**OBJETO: SUMINISTRO, INSTALACIÓN Y PUESTA EN FUNCIONAMIENTO DE EQUIPOS DE AUDIO, INSTRUMENTOS, VIDEO, SISTEMAS ELECTROACÚSTICOS, VESTIMENTA TEATRAL, Y LA REALIZACIÓN DE ADECUACIONES FÍSICAS ESPECIALIZADAS PARA EL SISTEMA DE TRAMOYA, ACÚSTICA Y OTROS COMPONENTES TÉCNICOS DEL TEATRO DEL COMPLEJO PATRIMONIAL DE LA SEDE DE BELLAS ARTES DE LA UNIVERSIDAD DEL ATLÁNTICO.**

La Suscrita Jefe del Departamento de Gestión de Compras y Contratación de la Universidad del Atlántico, en uso de sus facultades legales, se permite dar respuesta a las observaciones presentadas al proyecto del pliego de condiciones del proceso de **INVITACIÓN PÚBLICA DE MAYOR CUANTÍA No. 005 DE 2024**, presentada por los siguientes posibles oferentes:

Ilustración 11. Simulación de pérdida por transmisión de muros actuales sin considerar filtraciones.

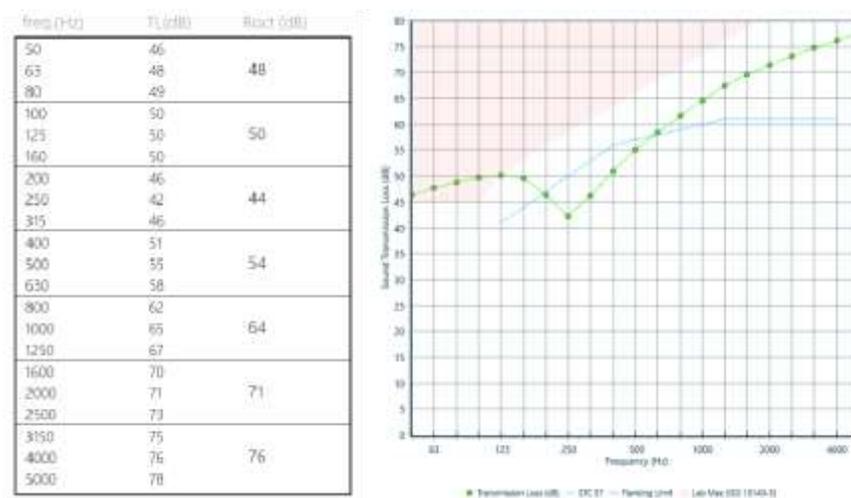
**SEGUNDA OBSERVACIÓN:** En el diseño y la propuesta económica, no aparece nada sobre el aislamiento de los muros:

*Para proyectar el aislamiento acústico del teatro se consideraron las composiciones constructivas actuales y se realizó la simulación de la pérdida por transmisión (TL) mediante el software INSUL v10; con estos valores de TL y considerando el perfil de ruido común que se tiene a los alrededores del teatro, se hizo la proyección de los niveles de ruido que se tendrían dentro del espacio en condiciones de ambiente normales para verificar si el aislamiento acústico sería suficiente para los requerimientos de calidad que tienen este tipo de espacios.*

*En cuanto a los muros, la edificación, al ser antigua, cuenta con una construcción de bloques gruesos y paredes de gran espesor, lo que representa una ventaja significativa en términos de aislamiento acústico. Estas características permiten atenuar de manera efectiva el ruido exterior, creando una barrera natural que garantiza un ambiente interior propicio para las exigencias acústicas del teatro.*

Considerando estos valores con perfiles de ruido comunes que se obtendrían en la locación del teatro se obtiene la siguiente proyección de los niveles de ruido que se tendrían en el espacio.

**Ilustración 15. Simulación de Presión sonora**

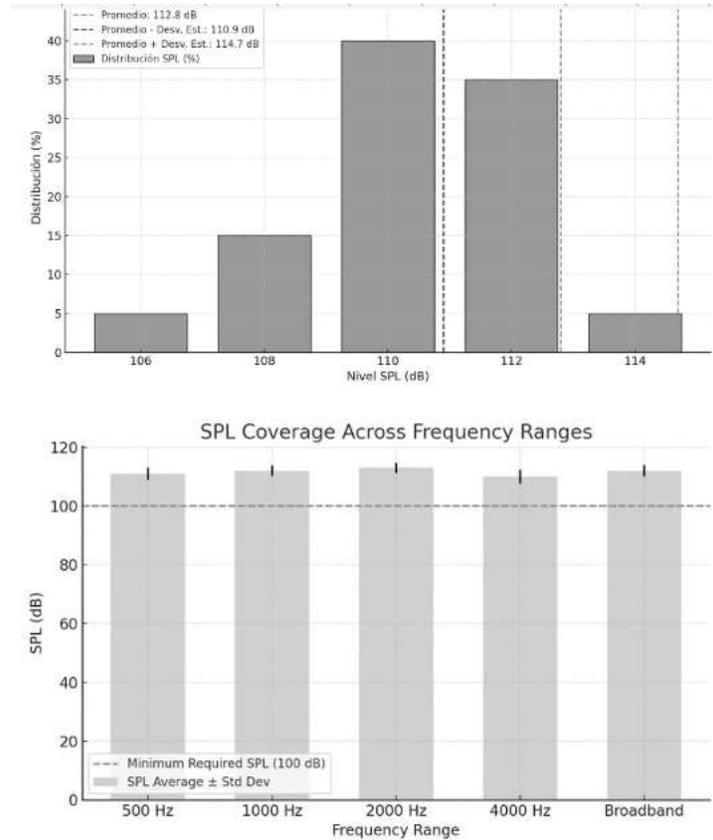
La simulación presentada revela incongruencias respecto a la “Ilustración 15. Simulación de Presión sonora y puntos de receptores”. con respecto a la topología ofrecida y a la ubicación del sistema. Por esto, no es posible evaluar de forma objetiva el desempeño del sistema.

**RESPUESTA DÉCIMA SEGUNDA OBSERVACIÓN:** La Entidad realiza respuesta de fondo más adelante en la décimo quinta y décimo sexta observación y se presenta aclaración en el documento de diseño, como se muestra en la siguiente imagen:

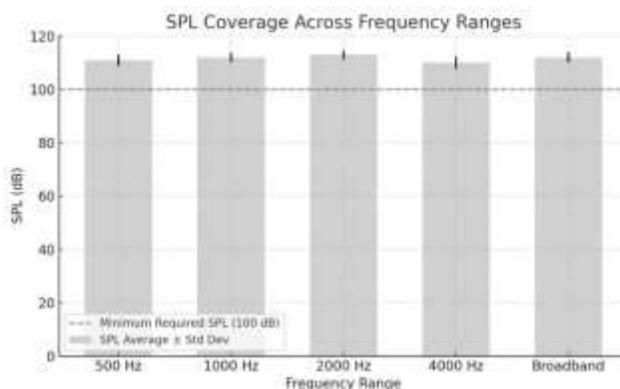
**DÉCIMA QUINTA OBSERVACIÓN:** Debido a que no se adjunta un cuadro de cargas de la distribución de la potencia, solo se puede asumir que la topología es una distribución de baja impedancia, en este caso, la simulación no presenta la información correcta ya que debería simularse con la disminución de potencia por parlante (-dB).

A diferencia de sistemas de baja impedancia convencionales, el sistema de arreglo lineal pasivo propuesto no depende de una disminución significativa de potencia por parlante (-dB) debido a la distancia, ya que los amplificadores externos están configurados para garantizar la compensación adecuada. Esto asegura que los niveles de SPL sean uniformes en toda la audiencia, como lo muestran los datos de simulación previamente entregados.

Aunque no se incluye un cuadro de cargas en esta etapa, los datos obtenidos en la simulación reflejan de manera precisa la configuración real del sistema. La distribución de potencia está diseñada específicamente para este sistema pasivo, evitando la necesidad de ajustes adicionales por pérdidas inherentes a la impedancia o la topología del cableado.

La observación planteada sobre la disminución de potencia por parlante no aplica al diseño actual, ya que el sistema pasivo y los amplificadores externos aseguran una distribución de potencia y procesamiento uniforme. Los datos de simulación son correctos y están alineados con las características del sistema real, garantizando un rendimiento óptimo tanto en términos de potencia como de cobertura sonora.
